STEMME GmbH & Co. KG Entw.-Betrieb Nr. EB 11	Technische Mitteilung	Dokumentnummer: A31-10-022
	- Rißbildung im hinteren HL-Beschlag -	Änd.-Index: 01.d Seite: 1 (von 6)

Projektnummer: 10-279 / Rißbildung im hinteren HL-Beschlag.

STEMME GmbH & Co. KG Design Org. No. EB 11	Service Bulletin	Documentnumber: A31-10-022
	- Cracks in rear Horizontal Stabilizer Fitting -	Am.-Index: 01.d Page 4 (of 6)

Cracks in rear Horizontal Stabilizer Fitting / Project No.: 10-279

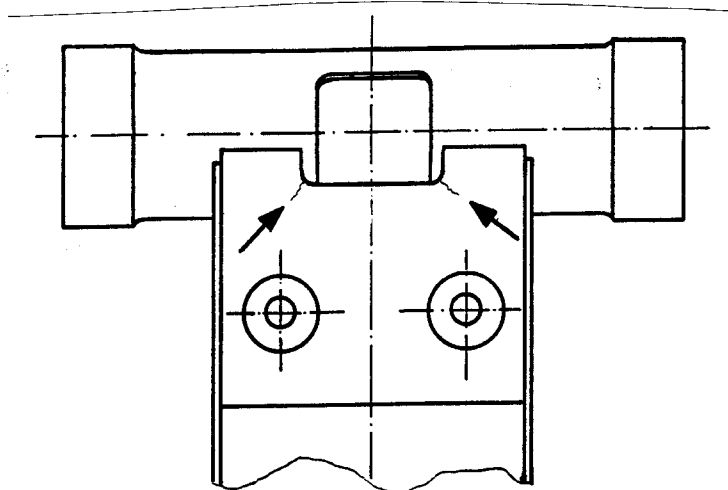
Bei einigen Werknummern des Modells wurden Anrisse im hinteren Höhenleitwerks-Beschlag festgestellt. Als Ursache wird angenommen, daß nach dem Schweißen Restspannungen im Bauteil verblieben sind, die durch die Betriebslasten überlagert werden. Unterstützt durch nicht optimale Bauteilgestaltung und -ausführung erfolgt bei höheren Betriebszeiten der Anriß.

Vor dem nächsten Flug ist zunächst festzustellen, ob bereits ein Anriß vorliegt bzw. wie weit dieser fortgeschritten ist. Ist mit einer fünffach vergrößern Lupe eine Rißlänge von 7 mm oder mehr erkennbar, muß das Teil vor dem nächsten Flug ausgetauscht werden.

Ist kein Anriß erkennbar, ist die Prüfung bei jeder der folgenden periodischen Kontrollen (100 h und Jahres-Nachprüfung) zu wiederholen und das Teil ggf. dann auszutauschen.

Ist mit Lupe ein Anriß von weniger als 7 mm Länge erkennbar, ist der Flug zu einem LTB zulässig, der mit der Reparatur beauftragt wird.

Da rumpfseitige und flächenseitige Beschlagsteile paarig sortiert sind, sollten entweder beide Beschläge gemeinsam, oder nur das Gehäuse des rumpfseitigen Beschlages (unter Weiterverwendung der Einbauteile wie Achse, Lager etc.) ausgetauscht werden. Anderenfalls sind Passungsprobleme zwischen Bolzen und Buchsen der beiden Beschlagsteile zu erwarten.

Achtung: Eine Reparaturschweißung schadhafter Gehäuse ist nicht zulässig!

Zur Reparatur sind nur Neuteile zu verwenden, die hinsichtlich Gestaltung, Werkstoff und Wärmebehandlung optimiert sind,

Zum Austausch des Gehäuses ist folgendermaßen vorzugehen: Auf einer Seite den Bolzen 10LS-HH05 entfernen. Schraube M5x40 in Beschlagsmitte herausschrauben und Buchse 10LS-HH06 ausdrücken. Achse 10LS-HH04 ausdrücken, Lager 10LS-HH09 von der gegenüberliegenden Seite her herausklopfen. Lager in das neue Gehäuse eindrücken, dabei sicherstellen, daß es auf dem Sitzgrund aufliegt. Übrige Montage in umgekehrter Reihenfolge.

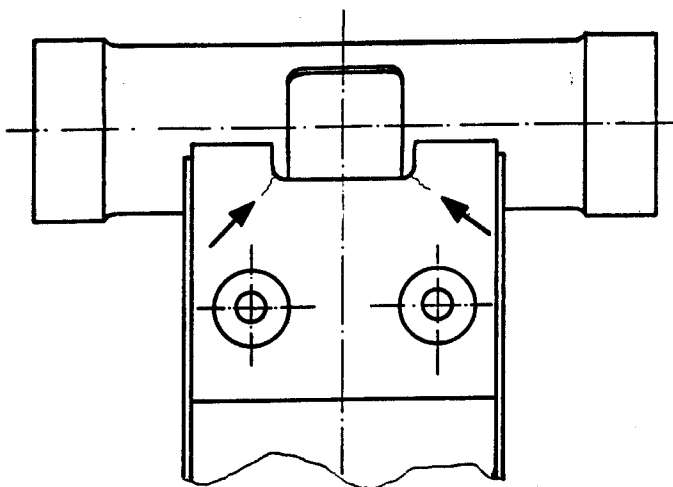
Cracks were detected in some S/Ns of the Type in the rear fitting of the horizontal stabilizer (HS). It is believed that they were caused by internal residual stress after welding, superimposed by operational loads. Cracks developed after long periods of operation compounded by non-optimal component design.

The presence of cracks and their extent must be ascertained previous to the next flight. Any part with a crack length of 7 mm or over, detected using a five-fold magnifying glass must be replaced previous to the next flight.

If no crack is ascertained, checks must be repeatedly performed during the following periodical inspections (100 h and Annual Inspection) and components must then be replaced if necessary.

If a crack length of less than 7 mm is ascertained using a magnifying glass, a flight to the FBO that is authorized to perform the repair is permissible.

As the fuselage- and elevator-sided fitting components are produced in pairs, both parts should either be replaced together or the casing of the fuselage-sided fitting should be replaced solely (utilizing its component parts, i.e. axle, bearings etc.). Otherwise problems concerning fitting of pins and bushings are to be expected.

Attention: Welding damaged casings is not permitted!

Only new casings that have been optimized regarding design, material and heat treatment may be used during repair.

The following steps should be taken to exchange the casing: Remove the pin 10LS-HH05 on one side. Remove bolt M5x40 from the center of the casing and press out bushing 10LS-HH06. Press out axle 10LS-HH04. Remove bearing 10LS-HH09 from the opposite side. Press bearing into the new casing and ensure that it has reached the base. Further installation to be carried out in the reverse order.
